原子力安全専門委員会の中でいただいた御質問について

平成24年 4月 4日

日本原子力発電株式会社

○非常用復水器

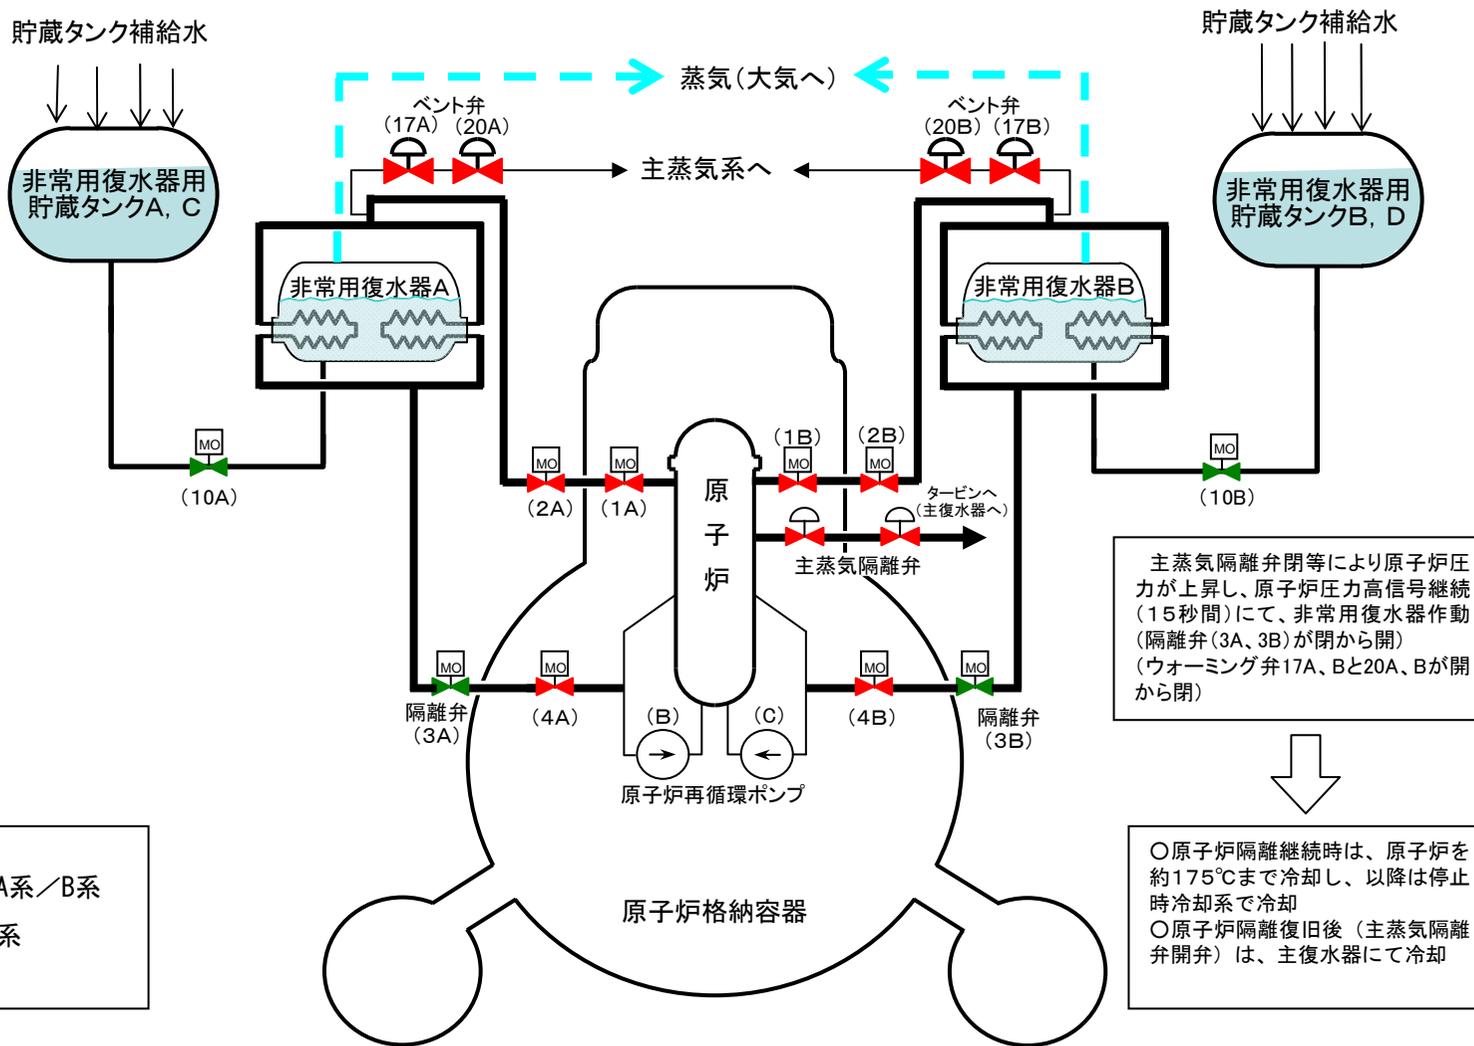
【御質問】

事故時に非常に重要な役割を果たしている非常用復水器(IC)について、福島事故の知見を十分に取り込んでいるか。

主蒸気隔離弁閉等により原子炉圧力が上昇し、原子炉圧力高信号継続(15秒間)にて、非常用復水器作動(隔離弁(3A, 3B)が閉から開)(ウォーミング弁17A, Bと20A, Bが開から閉)

○原子炉隔離継続時は、原子炉を約175°Cまで冷却し、以降は停止時冷却系で冷却

○原子炉隔離復旧後(主蒸気隔離弁開弁)は、主復水器にて冷却
